# Fußverkehrs-Check in Neustrelitz

Dieses vorliegende Protokoll führt die Beobachtungen, Änderungsvorschläge und Diskussionen aus den beiden Fußverkehrs-Checks zusammen. Es versteht sich als Dokumentation und als Empfehlung und Arbeitspapier für die Stadtverwaltung und Stadtpolitik.

Veröffentlicht im Januar 2019

#### #4 Marktplatz

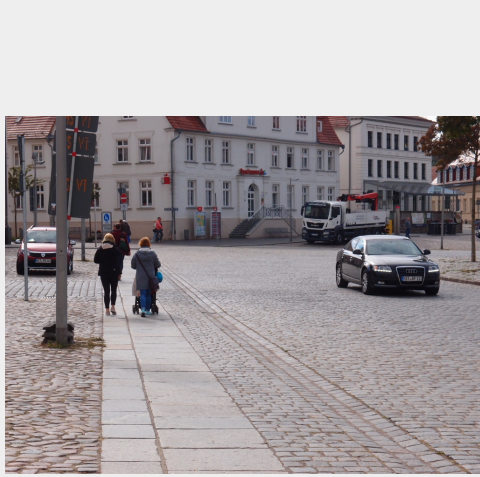
Über den Markt verlaufen vier diagonale, schmale Querverbindungen, gebildet aus großformatigen, relativ glatten Steinplatten. Diese Bänder lassen sich wesentlich besser begehen

oder mit dem Rad befahren als das Steinpflaster. Auch deuten diese Bänder eine Gehbahn an; sie sind jedoch nicht durch Bordsteine abgegrenzt – stellen somit eine unklare Situation dar.

Gegenwärtig ist auf dem Markt die Geschwindigkeit auf 20 km/h beschränkt. Nach augenscheinlicher Beobachtung fahren viele Fahrzeuge aber auch schneller. Bei durchgeführten Kontrollen wurden hingegen nur wenig Geschwindigkeitsüberschreitungen festgestellt – dies könnte aber auch schlicht daran liegen, dass eine Radarkontrolle auf diesem offenen Platz weithin als solche erkennbar ist und sich daher – während der Dauer der Kontrolle – die Autofahrer an die vorgeschriebene Geschwindigkeit halten.

Fußgänger haben im Vergleich zu einer normalen Straße hier keine besonderen Rechte: „Wer zu Fuß geht, hat Fahrbahnen unter Beachtung des Fahrzeugverkehrs zügig auf dem kürzesten Weg quer zur Fahrtrichtung zu überschreiten.“ (§25 StVO) Was bedeutet dies nun für diesen Marktplatz? Ist bei strenger Auslegung der StVO das Gehen entlang der diagonal über den Platz führenden Bänder gar ordnungswidrig? Darf der Markt an jeder Stelle überquert werden oder nur an den vier schmalsten Querschnitten?

Hierfür sollte jeweils eine breite Furt mit glattem Belag ausgeführt werden, wie dies in anderen Straßen in Neustrelitz bereits realisiert wurde (z.B. am Christian-Daniel-Rauch-Platz). Diese Querungen sollten zudem als Aufpflasterung erfolgen, was einerseits den Fußgänger eine mit den Gehwegen niveaugleiche Querung der Fahrbahn ermöglicht, andererseits durch die angehobene Fahrbahrschwelle den Kfz-Fahrern deutlich die Einfahrt in diese besondere Zone signalisiert – wesentlich deutlicher, als durch bloße Beschilderung.

Vorgeschlagen wird, den Marktplatz als Verkehrsberuhigten Bereich auszuweisen (Zeichen 325). Dadurch ändert sich grundlegend die Vorrang-Regelung: „Zu Fuß Gehende haben Vorrang, sie dürfen nicht behindert oder gar gefährdet werden und dürfen die Straße in ihrer ganzen Breite benutzen.“ Fußgänger erhalten damit die Freizügigkeit, den Platz überall begehen zu dürfen, sie dürfen aber „den Fahrverkehr nicht unnötig behindern“. Fahrzeuge dürfen weiterhin innerhalb der dafür gekennzeichneten Flächen parken – diese Stellflächen sind bereits heute markiert. Innerhalb eines verkehrsberuhigten Bereichs dürfen Fahrzeuge maximal Schrittgeschwindigkeit fahren, insbesondere müssen sie jederzeit sofort stoppen können.

## #7 Louisenstraße zwischen Mühlenstraße und Glambecker Straße

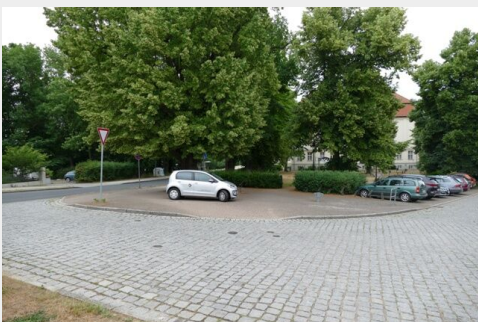
In dem Abschnitt zwischen Mühlenstraße und Glambecker Straße sind die Gehwege zu beiden Seiten noch nicht erneuert worden. In Folge befinden sich deren Oberfläche im Vergleich zu den Gehwegen in den übrigen Straßen in einem deutlich schlechteren Zustand. Mittelfristig sollten die Gehwege in diesem Abschnitt den selben Standard erhalten wie in den übrigen Straßen – und im Verhältnis zur relativ weiten Fahrbahn auch breiter werden.

Prinzip-Skizze für Mittel-Insel

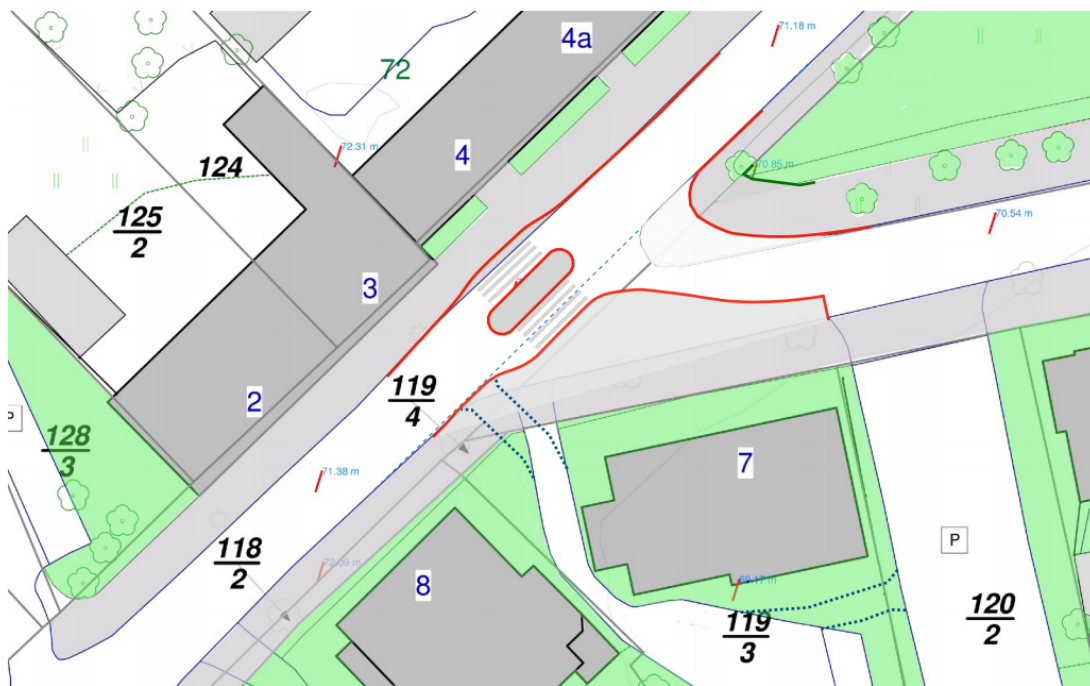
Laut Beobachtungen der Stadtverwaltung und auch bei den beiden Fußverkehrs-Checks unmittelbar beobachtet, wird von zahlreichen Fußgängern die Friedrich-Wilhelm-Straße auf Höhe der Marienstraße überquert – was bei hohem Verkehrsaufkommen mit einer gewissen Gefährdung der querenden Fußgänger einhergeht.

Ziel sollte es sein, die Querung der Friedrich-Wilhelm-Straße an dieser Stelle zu erleichtern und zugleich Gefahrenmomente künftig auszuschließen.

Vorgeschlagen wird hierfür, unmittelbar an der Stelle der Einmündung der Marienstraße die Querung der Friedrich-Wilhelm-Straße durch die Anlage einer Mittelinsel sicherer zu gestalten. (In diesem Zusammenhang können die Sperrketten dann auch entfallen.) Diese Mittelinsel könnte auf Höhe von Haus-Nr. 4 angeordnet werden. Der Straßenquerschnitt der einmündenden Marienstraße sollte hierfür in deren Einmündungsbereich auf das geringst nötige Maß reduziert werden. Die nordwärts führende Fahrbahn der Fr.-Wilhelm-Straße kann zur östlichen Straßenseite verschwenkt werden, um darüber den nötigen Raum für die Mittelinsel zu gewinnen. Die südwärts führende Fahrbahn könnte leicht zur westlichen Seite verschwenkt werden auf Kosten des im Abschnitt Haus-Nummer 4 breiten Gehweges. (siehe hierzu Prinzipskizze in Anlage 2)
